Allegato "A" alla Deliberazione della Giunta Regionale n° 31-895
in data 26/9/2005 relativa all'approvazione della Variante al P.R.G.I.
vigente predisposta dal Comune di Albera Ligure (AL) e adottata con DD.CC. n. 10
in data 29.12.2000, n. 5 del 30.04.2004, n. 17 del 8.10.2004 e n. 6 del 31.03.2005.

Elenco delle modifiche da introdurre "ex officio", ai sensi dell'11° comma, art. 15
della L.R. 56/77 e s.m.i.:

Comune di **Albera Ligure** – Variante P.R.G.I.

Modifica n. 1

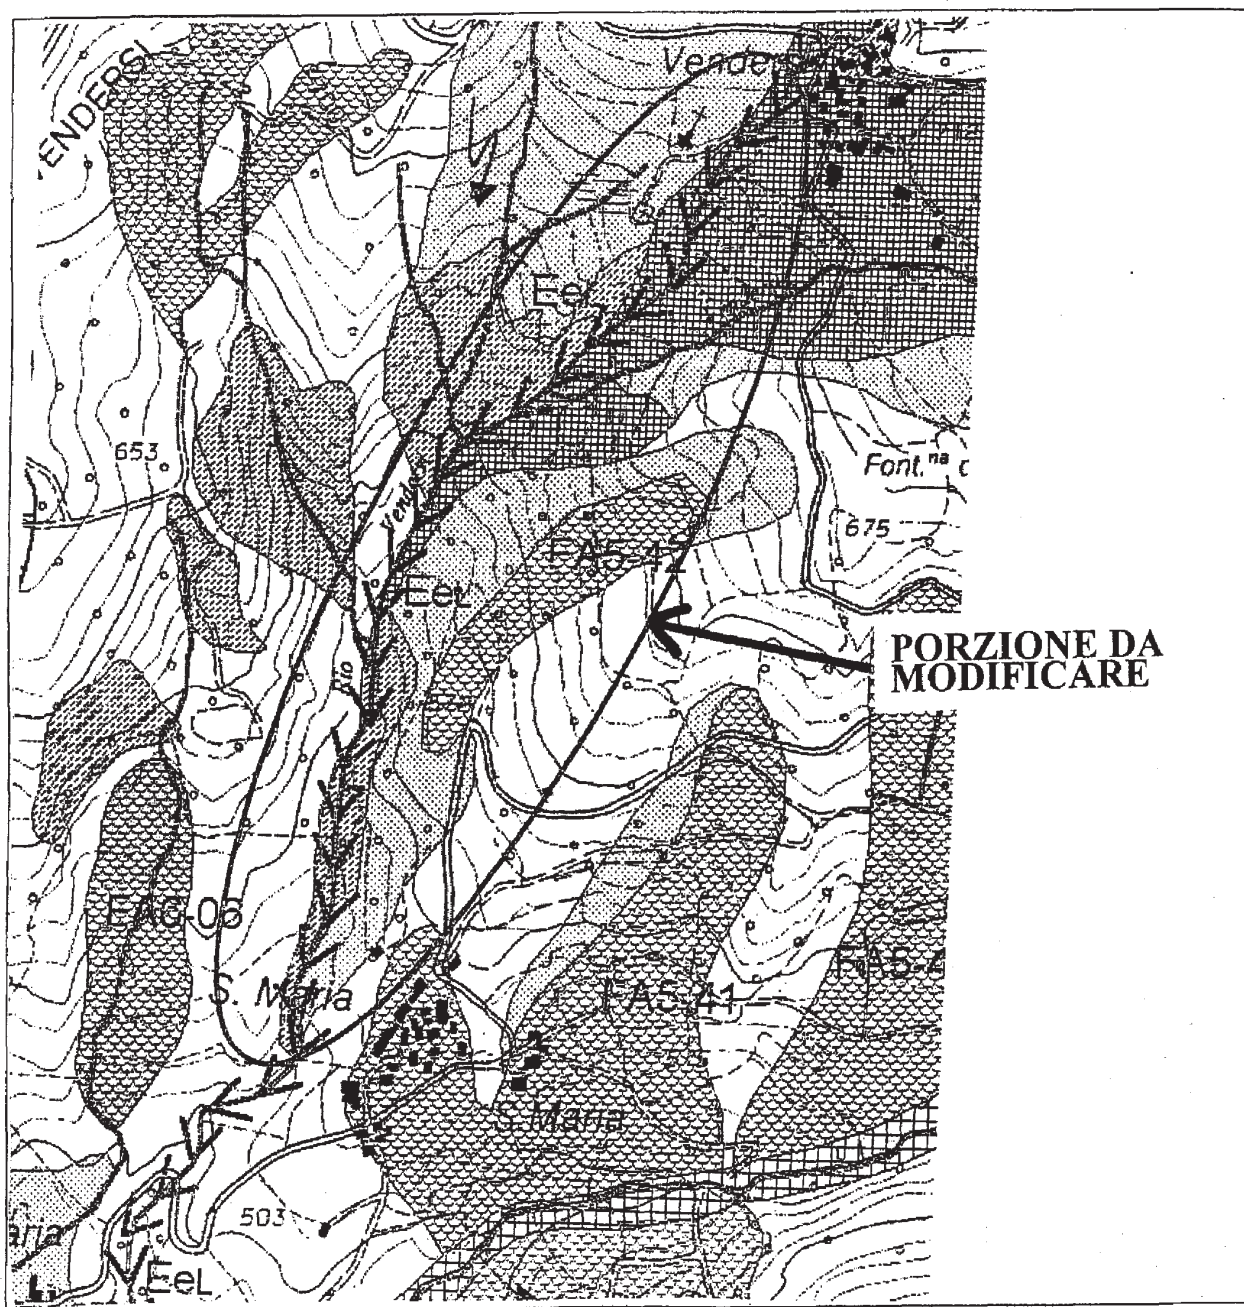
- **Modifica n. 1** - da inserire nella **tavola 2** "Carta geomorfologia e dei dissesti", in scala 1: 10.000, riguardante la porzione territoriale solcata dal **Rio Vendersi** tra le quote 500 e 730 s.l.m. : prolungamento, evidenziato mediante ovale, del dissesto lineare denominato: "Alveo attivo caratterizzato da flussi ad elevata energia (EeL)" a valle fino all'attraversamento in località Vendersi - (Vedasi modifica 1)

Porzione territoriale solcata dal **Rio Vendersi** tra le quote 500 e 730 s.l.m. : prolungamento del dissesto lineare denominato: “Alveo attivo caratterizzato da flussi ad elevata energia (EeL)”.

Modifica n. 2

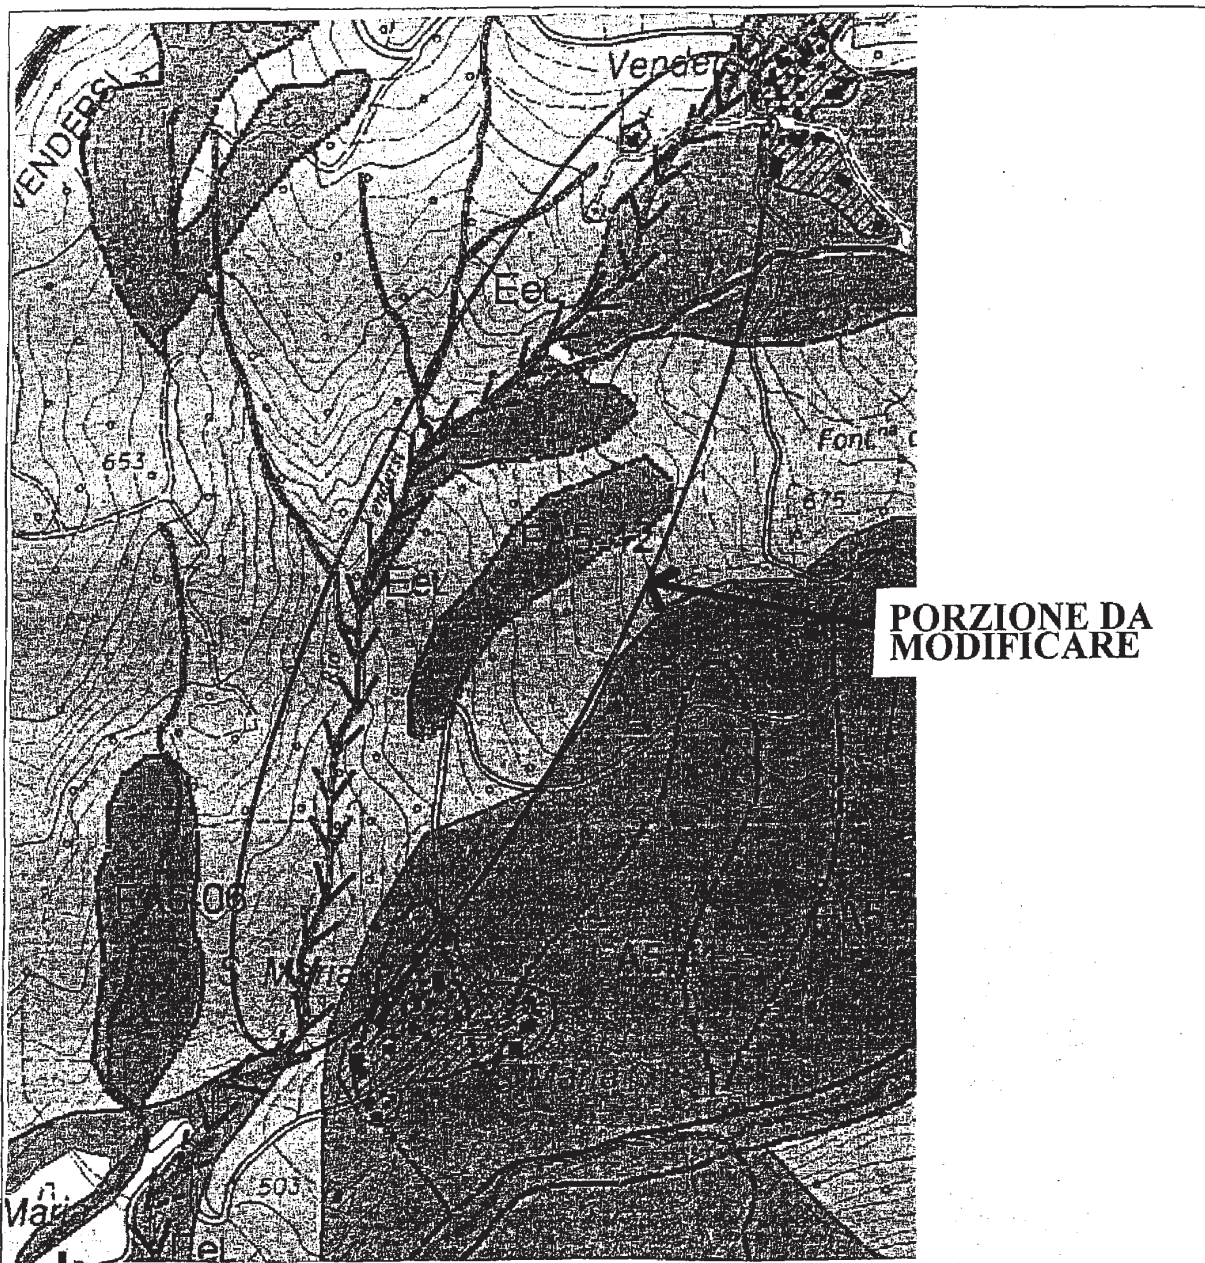
- **Modifica n. 2** - da inserire nella **tavola 7** "Carta di carta di sintesi della pericolosità geomorfologia e dell'idoneità all'utilizzazione urbanistica", in scala 1: 10.000, riguardante la porzione territoriale solcata dal **Rio Vendersi** tra le quote 500 e 730 s.l.m. : prolungamento, evidenziato mediante ovale, del dissesto lineare denominato: "Corso d'acqua soggetto a dissesto lineare" a valle fino all'attraversamento in località Vendersi. - (Vedasi modifica 2)

Porzione territoriale solcata dal **Rio Vendersi** tra le quote 500 e 730 s.l.m. : prolungamento del dissesto lineare denominato: “Corso d’acqua soggetto a dissesto lineare”.

Modifica n. 3

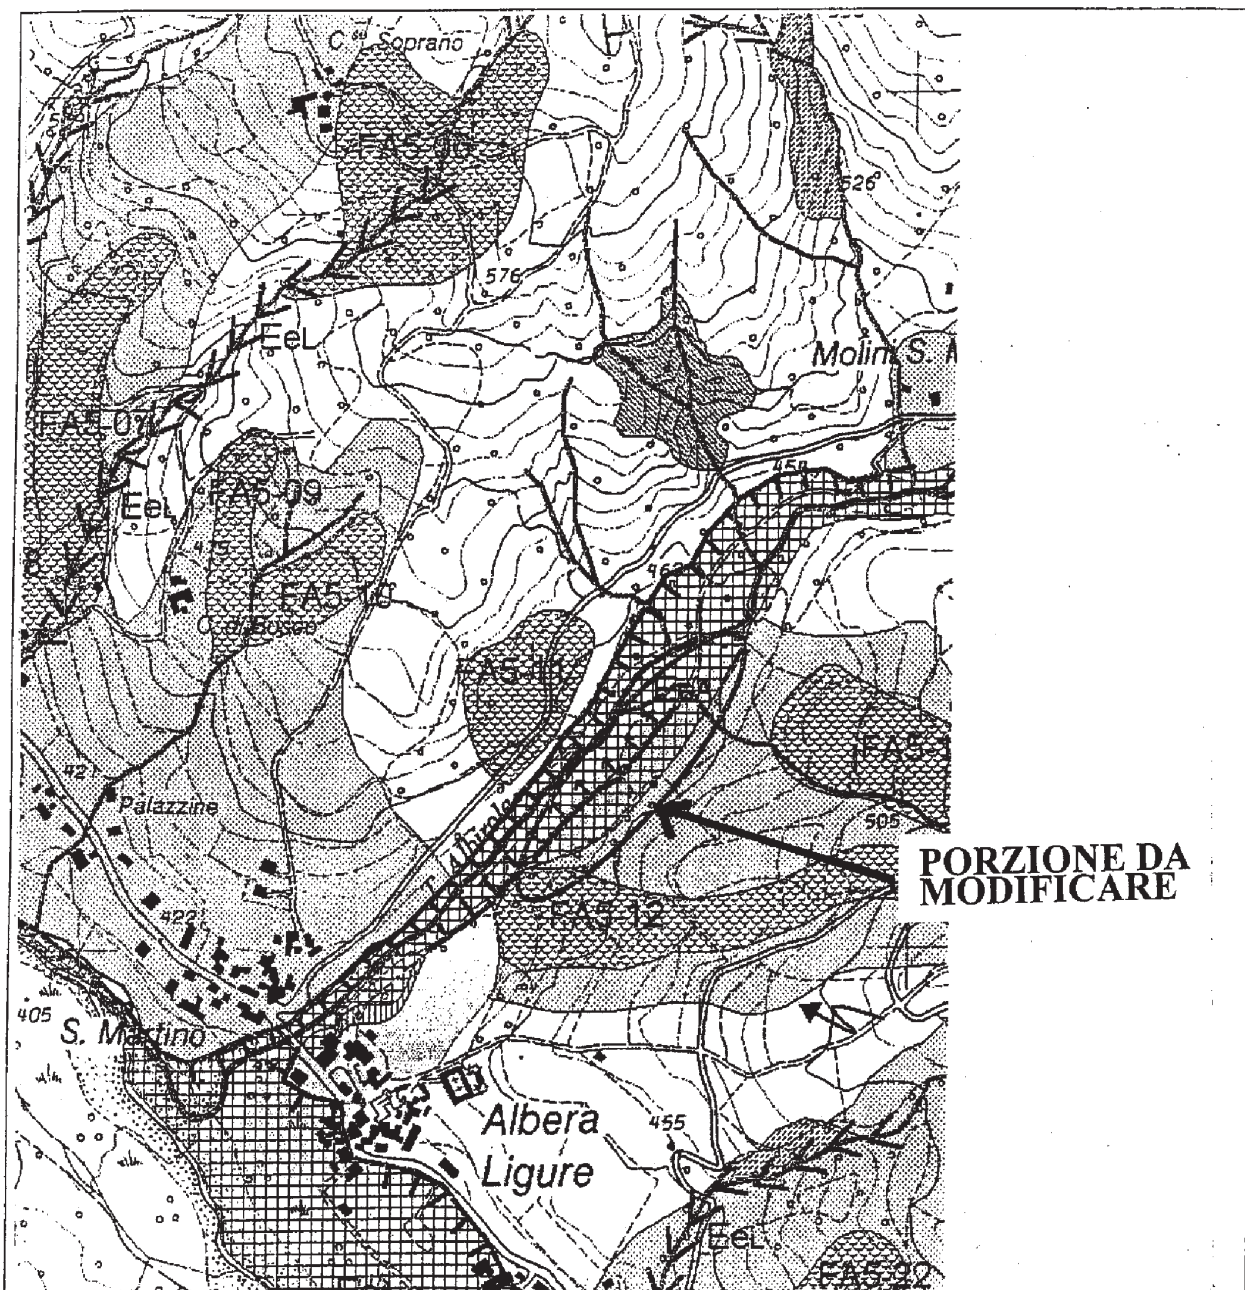
- **Modifica n. 3** - da introdurre nella **tavola 2** "Carta geomorfologia e dei dissesti" in scala 1: 10.000, riguardante la porzione territoriale in sponda sinistra del Torrente Albirola, tra il concentrico di Albera e località Molini Santa Maria : inserimento, evidenziato mediante ovale, del dissesto areale EeA. - (Vedasi modifica 3).

Porzione territoriale ubicata tra il concentrico di Albera e la località Molini Santa Maria: inserimento del dissesto areale EeA.
